**CIRCULAR ACLARATORIA N° 05/24
(CON CONSULTA)**

Ref.: Expte. N° 1100125-226.171/2023-0 y agregados.-----
LICITACION PUBLICA N° 01/2024 - Obra: "GUARDIA DE EMERGENCIAS Y QUIROFANOS AMBULATORIOS. HOSPITAL SEÑOR DEL MILAGRO. SALTA. PROVINCIA DE SALTA".-----

Salta, 23 de Septiembre de 2.024.-

PLANO DE DEMOLICION SECTOR A

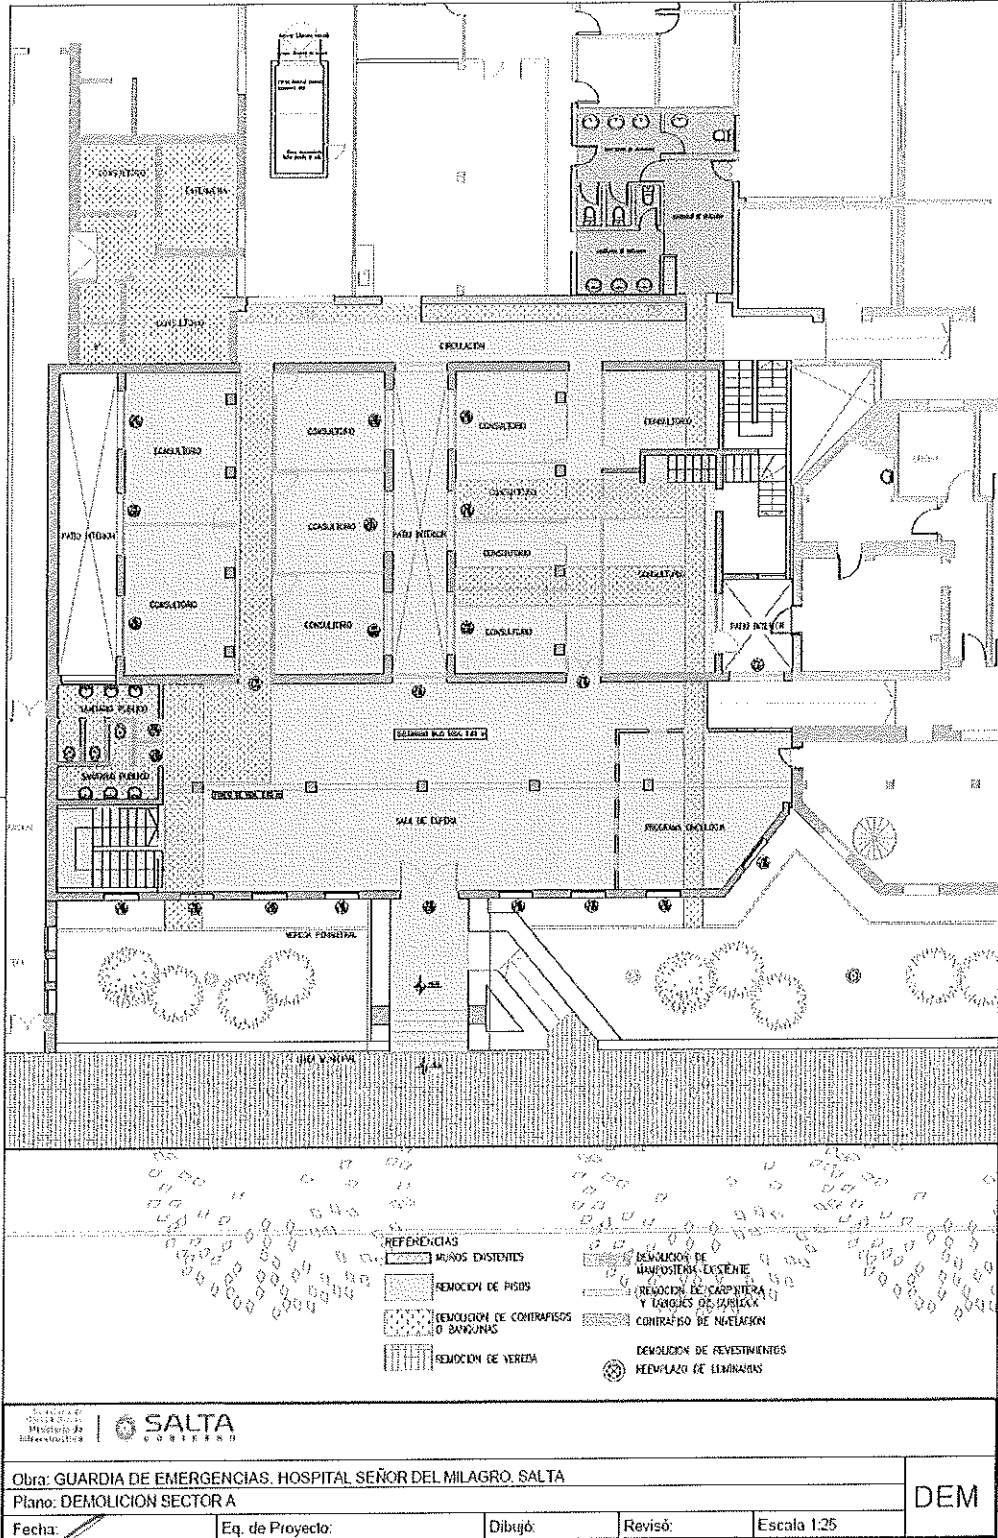
1. **En el rubro 1. TAREAS PRELIMINARES. ítem, 1.2. Desmontajes. Demoliciones. Retiro de materiales:** deberán agregar al cómputo: a) la remoción de placas de yeso tipo Durlack que se marca en el plano, de una oficina del Programa de Odontología, montada hace poco tiempo, y b) la carpintería de acceso a este recinto.
En el local existente del Tanque de reserva de Hormigón Armado, en el Patio interior (local 34), considerar que a) se desmontará la reja de acceso existente y b) se cerrará ese vano con mampostería del mismo espesor de muro actual. c) También se realizará el retiro del tanque cisterna existente sobre mampostería en el exterior del patio y d) se abrirá un nuevo vano para acceder a dicha sala, e) colocando una puerta metálica compuesta por marco de chapa tipo cajón (chapa n°18), dos hojas de chapa lisa con refuerzo interior (chapa n°16), 4 bisagras munición, manija doble balancín y bocallave y cerradura de seguridad. Ver plano PDF adjunto.

DETALLE CORTE MESADA ACERO INOXIDABLE

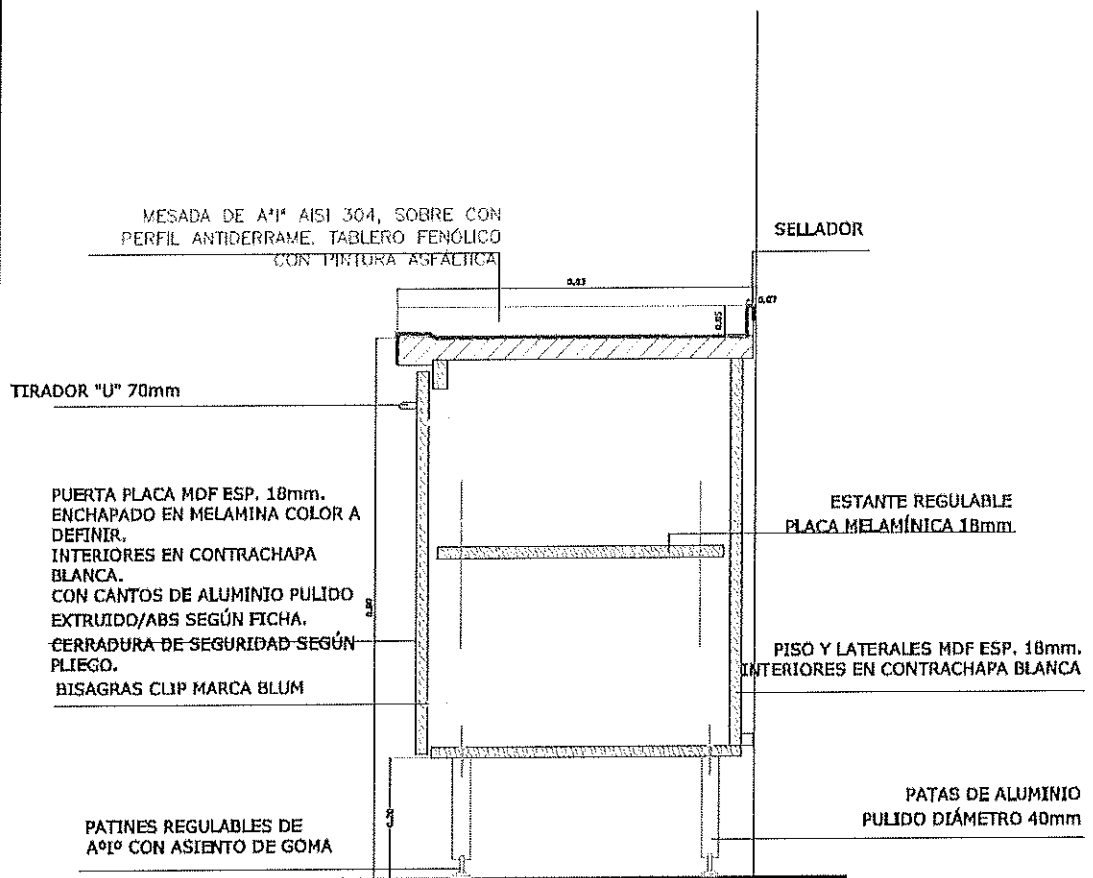
11. **Inciso 13.4 mobiliario, no hay planos de los mismos, se solicita los detalles para su cotización, ídem para las piletas de acero inoxidable, no hay fichas técnicas.**

Respuesta: Se juntan detalles de mobiliario. Las piletas de acero inoxidable se mencionan en el PETP (Rubro 14. INSTALACION SANITARIA) y en Planilla de locales.

M01	M03	M09	M10						
-----	-----	-----	-----	--	--	--	--	--	--

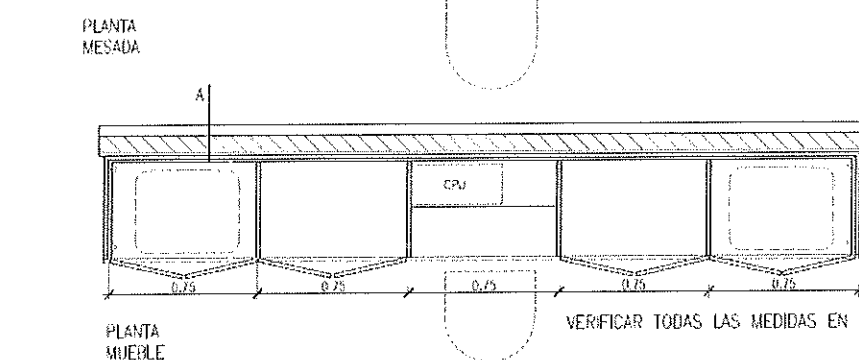
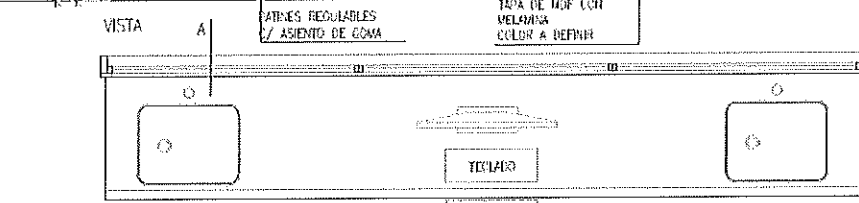
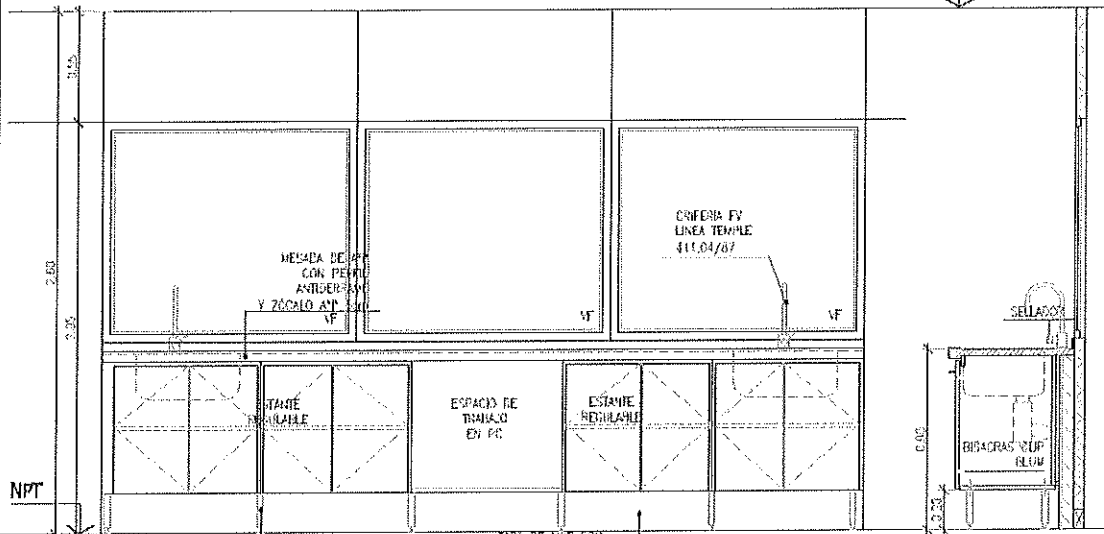
21. **En la planilla de computo falta M10 y PL. marcadas en planos, ¿se deben cotizar? solicitamos detalles de mobiliario**

a. Respuesta: Se adjunta Plano de detalles.
